VOLVO

WORKSHOP BULLETIN

RE:	KARBURATEURS	PRODUC	P
		GROUP	23
		NO.	8
DATE	Maart 1963

Nieuw deksel voor de vlotterkamer, nieuwe vlotter en veerbelaste vlotternaald; het controleren van het vlotterniveau.

Fig. 1

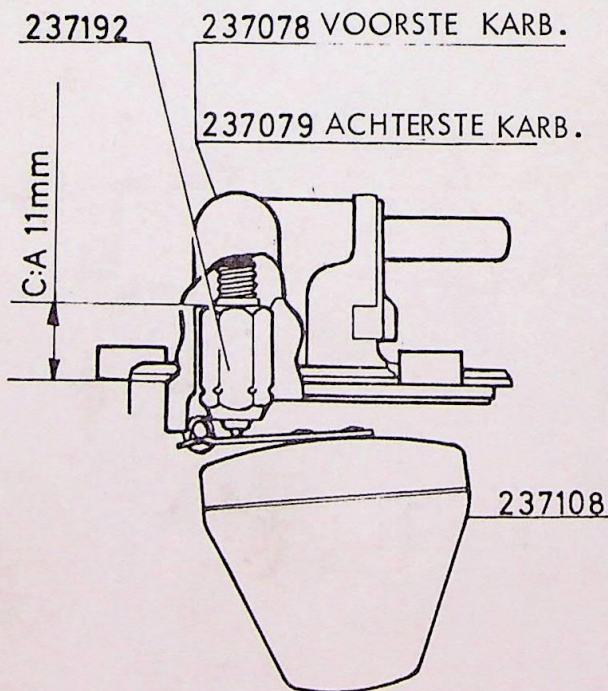
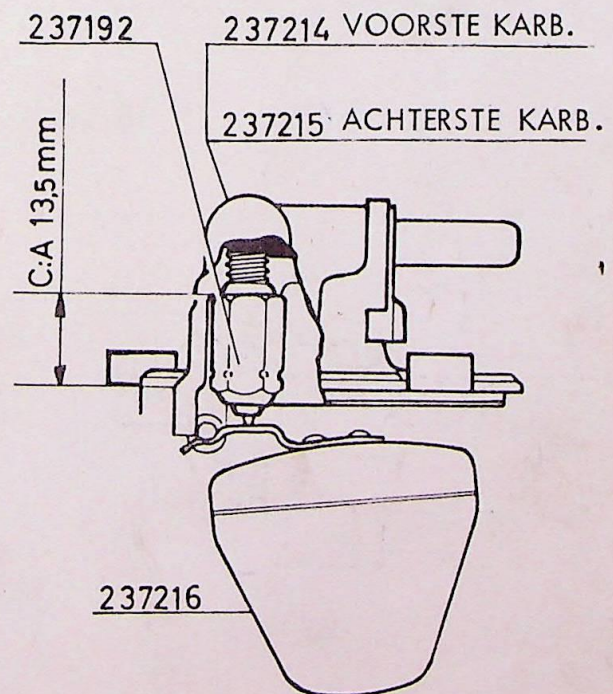
Teneinde de vlotternaald en de scharnierarm aan de vlotter bij de SU karburateurs beter in lijn te brengen, heeft de fabrikant zowel het deksel van de vlotterkamer als de vlotter met de daaraan bevestigde scharnierarm, veranderd. Aangezien deze verandering betekent dat de nieuwe en de oude delen onderling niet direkt verwisselbaar zijn, is het belangrijk er op toe te zien dat het juiste onderdeel wordt gemonteerd ingeval vernieuwing nodig is. Onderstaande figuren 1 en 2 tonen respectievelijk de oude en de nieuwe uitvoering.

Wanneer de voorraad van de oude typen vlotterkamerdeksels en vlotters op is, zal het nodig zijn om bij vernieuwing van oude type vlotters eveneens over te gaan op het nieuwe type vlotterkamerdeksel. Als dit niet wordt gedaan, zal het vlotterniveau niet juist zijn zodat de karburateur niet naar behoren functioneert. Dit betekent natuurlijk ook dat een oud type vlotter niet kan worden gebruikt in combinatie met een nieuw type vlotterkamerdeksel.

Teneinde het verschil tussen het oude en het nieuwe type vlotterkamerdeksel te kunnen vaststellen, staan de hoogteafmetingen in de figuren 1 en 2. aangegeven. De vlotters kunnen worden onderscheiden door het feit dat de scharnierarm van het oude type recht is terwijl die van het nieuwe type een bocht vertoont. Wanneer de vlotter of het vlotterkamerdeksel wordt vernieuwd, moet de vlotternaald worden gecontroleerd. Ingeval het oude type naald 71841 (geheel stalen naald) gemonteerd is, moet deze worden vervangen door de nieuwe veerbelaste naald 237192.

Fig. 3

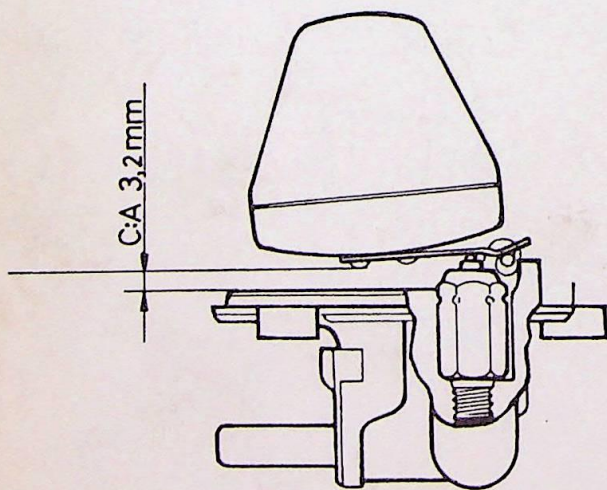
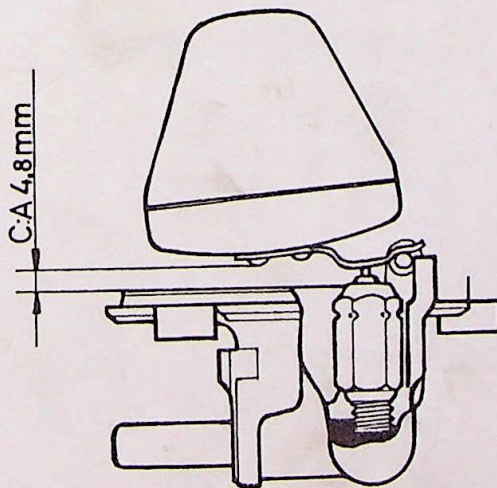
Deze karburateur is betrekkelijk ongevoelig voor variaties in het vlotterniveau. Ter bepaling van het juiste vlotterniveau kan worden gecontroleerd of de stand van de vlotter overeenkomt met de gegevens uit fig. 3 (oud type) en fig. 4 (nieuw type).

Indien de maten niet juist zijn, moet de vlotter niet worden bijgesteld door de scharnierarm te verbuigen, maar moet de vlotter worden vernieuwd.
